Projet/Dossier : R.117808.600
Numéro d'addenda : 04
Date : 27 janvier 2022
Numéro de sollicitation : EF997-221840

Cet addenda fait partie intégrante du document d'appel d'offres.

1. RÉPONSES AUX QUESTIONS

Titre de la figure
**PRÉSENTATION GÉNÉRALE
DU SITE**

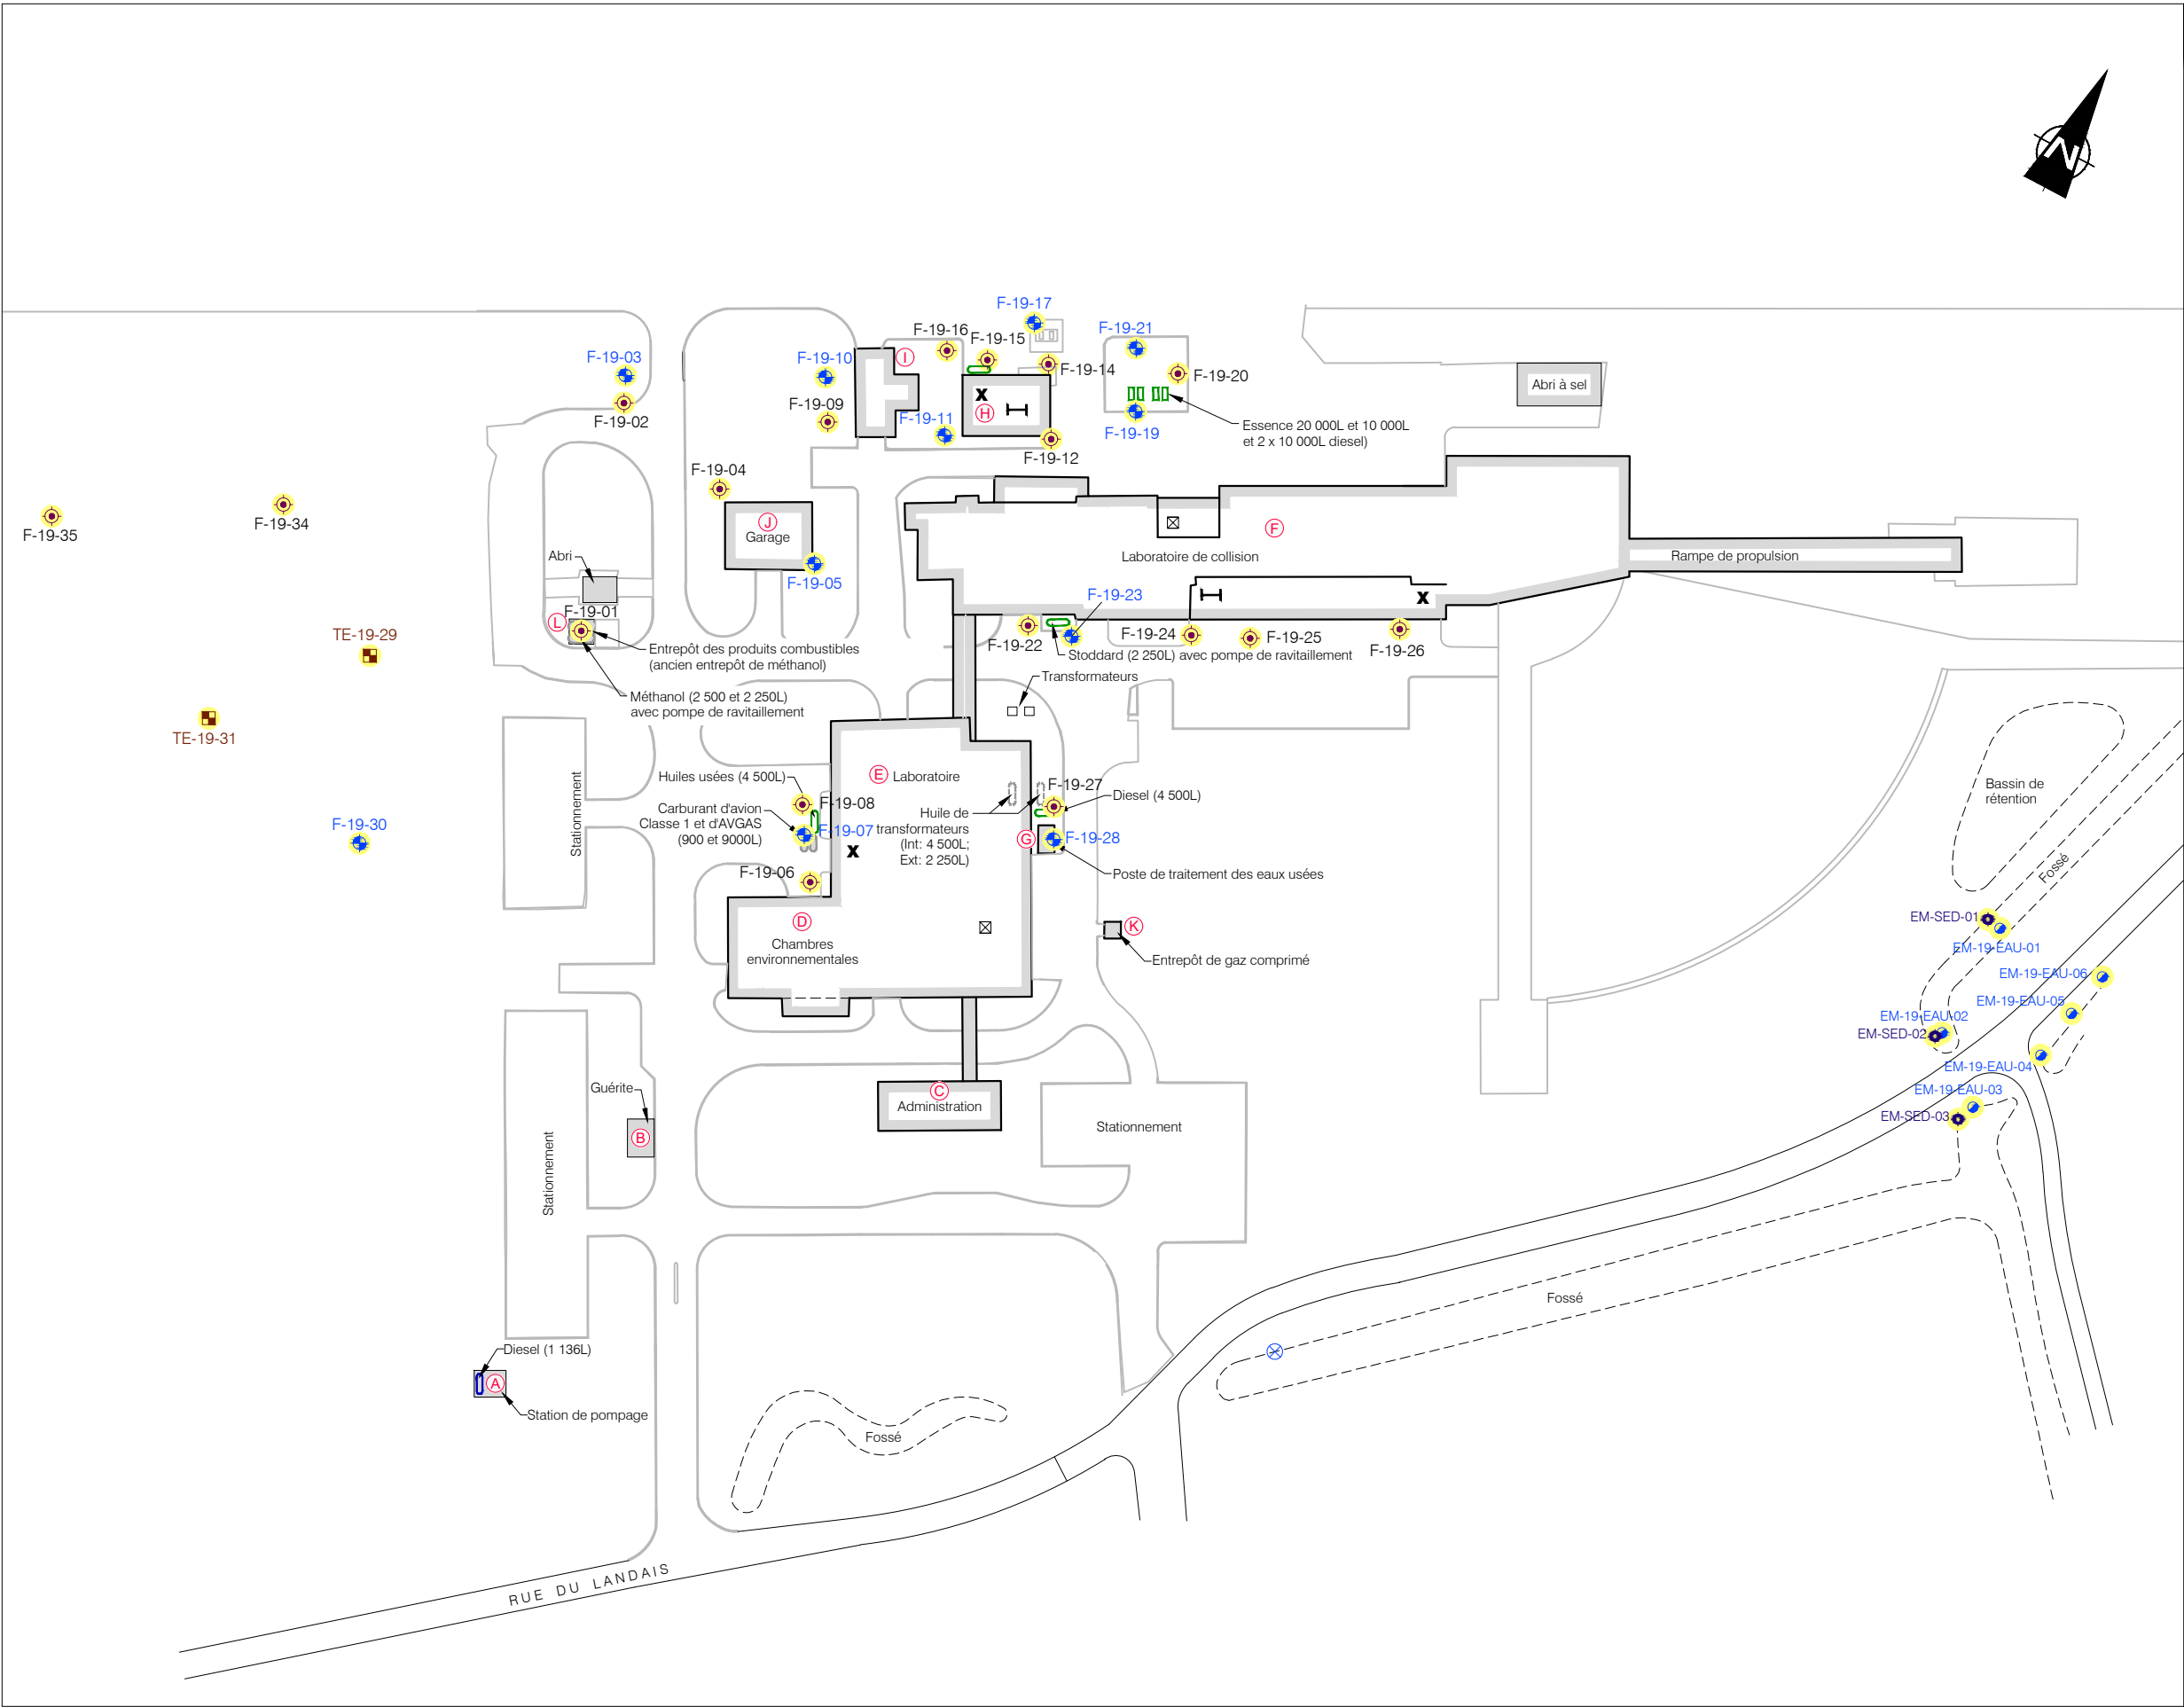
«Vu les conditions hivernal il a été impossible de voir le sol. Avez-vous une étude géotechnique à nous fournir. Sinon est ce que le sol est glaiseux , sablonneux , vaseux. Et est ce qu'il y a présence de roc , de roche ou de boulder (grosse roche) ???? »

Veuillez trouver en annexe les fiches descriptives des forages réalisés sur le site du CEVA en 2019 avec la carte de leur localisation sur le site.
